# 改善箇所説明図

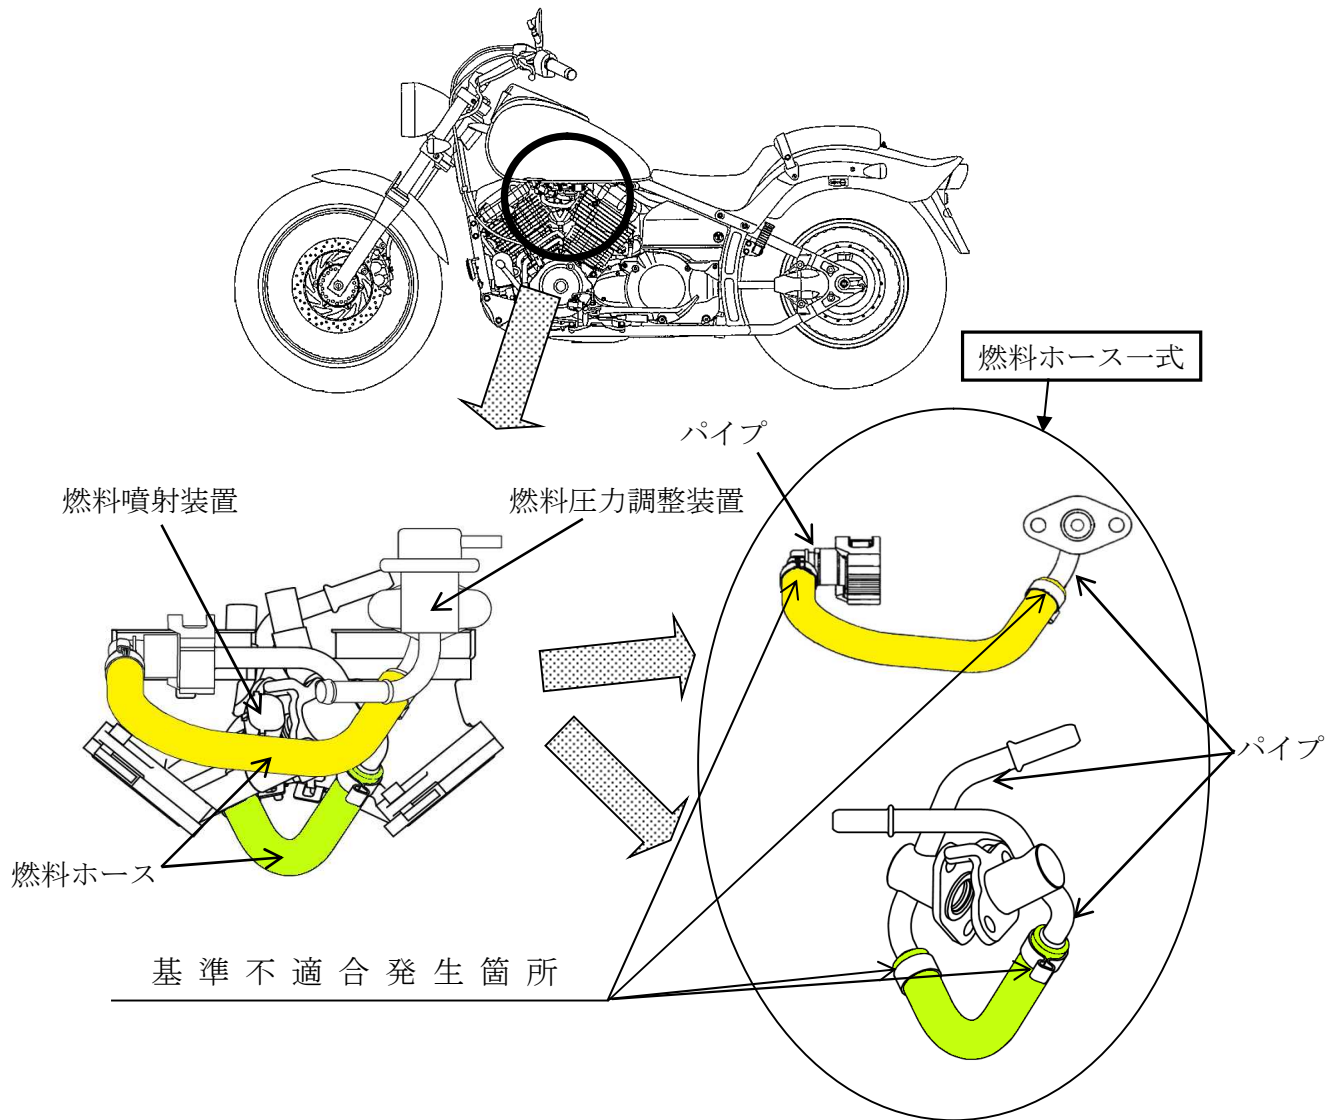
燃料ホースとパイプの接続部において、接着工程の熱処理により燃料ホースの弾性が損なわれ、当該接続部の気密性が不十分なものがある。そのため、当該接続部に高い燃料圧力が加わると、燃料が漏れるおそれがある。

改善の内容：全車両、燃料ホース一式を対策品に交換する。

注：  は交換する部品を示す。
